สำนักงานการจราจรและขนส่ง

เรื่อง การพิจารณาตำแหน่งทางเข้า-ออกรถยนต์ ขยาย บริษัท แอล แอนด์ เอช พร็อพเพอร์ตี้ จำกัด

สิ่งที่ส่งมาด้วย ผังบริเวณเลขที่ สวจ. 50-2-95 จำนวน 1 แผ่น

ผังโครงการ ราย บริษัท แอล แอนด์ เอช พร็อพเพอร์ตี้ จำกัด

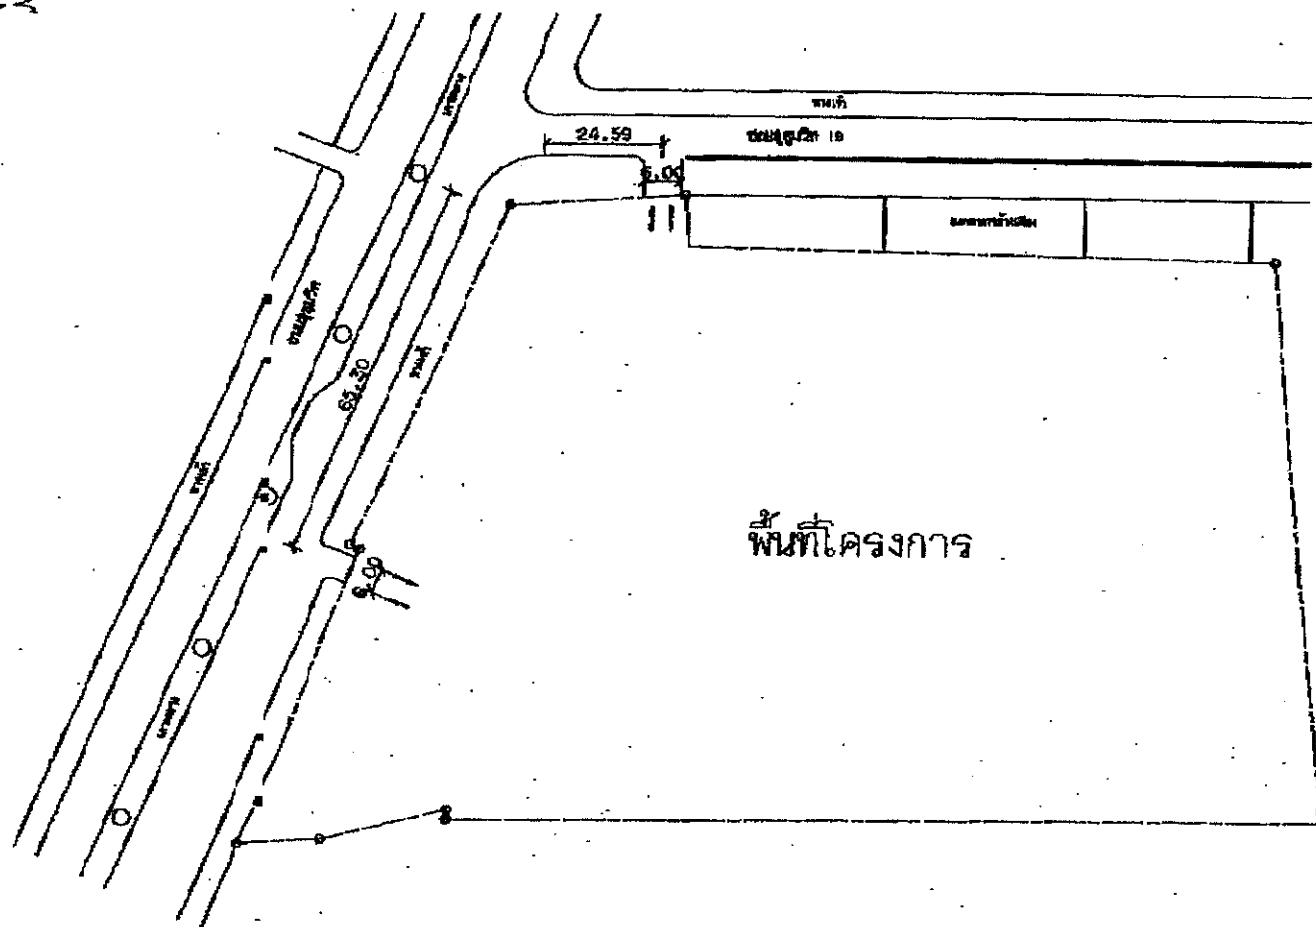
สำนักงานการจราจรและขนส่งตรวจสอบภาพถ่ายบริเวณพื้นที่โครงการและตำแหน่งทางเข้า-ออกรถยนต์ที่บริษัท ฯ แจ้งความประสงค์ขอเปิดแล้ว พบว่าบริษัท ฯ แจ้งความประสงค์ขอเปิดทางเข้า-ออกรถยนต์ จำนวน 2 จุด โดยจุดที่ 1 ขอเปิดเป็นทางเข้า-ออกรถยนต์ด้านถนนสุขุมวิท กว้าง 8.00 เมตร มีศูนย์กลางทางเข้า-ออกรถยนต์ห่างจุดเริ่มโค้งปากซอยสุขุมวิท 19 เป็นระยะ 65.30 เมตร และจุดที่ 2 ขอเปิดเป็นทางเข้า-ออกรถยนต์ด้านซอยสุขุมวิท 19 กว้าง 8.00 เมตร มีศูนย์กลางทางเข้า-ออกรถยนต์ห่างจุดเริ่มโค้งปากซอยสุขุมวิท 19 เป็นระยะ 24.59 เมตร พิจารณานแล้วเพื่อไม่ให้เกิดผลกระทบการจราจรในถนนสุขุมวิทและซอยสุขุมวิท 19 เห็นควรให้บริษัท ฯ ดำเนินการดังนี้

1. ให้บริษัท ฯ ลดขนาดทางเข้า-ออกรถยนต์เดิมด้านถนนสุขุมวิท จากเดิมกว้าง 9.80 เมตร ให้เหลือกว้าง 6.00 เมตร โดยมีศูนย์กลางทางเข้า-ออกรถยนต์ห่างจุดเริ่มโค้งปากซอยสุขุมวิท 19 เป็นระยะ 65.30 เมตร โดยทำเป็นทางเท้าให้เรียบร้อยและมีสภาพเหมือนข้างเคียง ให้เป็นไปตามแบบมาตรฐานงานก่อสร้างทางเท้า ดันหินและคันหินวางคัน เลขที่ ก.620/29 ของกรุงเทพมหานคร

2. ให้บริษัท ฯ เปิดทางเข้า-ออกรถยนต์ด้านซอยสุขุมวิท 19 กว้าง 6.00 เมตร โดยมีศูนย์กลางทางเข้า-ออกรถยนต์ห่างจุดเริ่มโค้งปากซอยสุขุมวิท 19 เป็นระยะ 24.59 เมตร

3. หากบริษัทฯ มีการติดตั้งจุดรับแลกบัตรเข้า-ออกภายในโครงการ ต้องติดตั้งห่างจากตำแหน่งทางเข้า-ออกรถยนต์ที่พิจารณา เป็นระยะไม่น้อยกว่า 20.00 เมตร ทั้งนี้ต้องจัดตำแหน่งที่จอดรถยนต์ให้อยู่เลยจุดรับแลกบัตรเข้า-ออกไปแล้ว

4. บริษัทฯ ต้องจัดให้มีที่จอดรถสำหรับให้รถรับจ้างสาธารณะเข้ามารับส่ง ไม่น้อยกว่า 2 คันในบริเวณพื้นที่โครงการที่ขออนุญาต โดยบริษัทฯ ต้องติดตั้งสัญญาณไฟพร้อมป้ายสำหรับเรียกขานรถรับจ้างสาธารณะให้เข้ามาในพื้นที่โครงการด้วย

☐ เห็นควรให้เปิดทางเข้า-ออกรถยนต์ กว้าง 6.00 เมตร
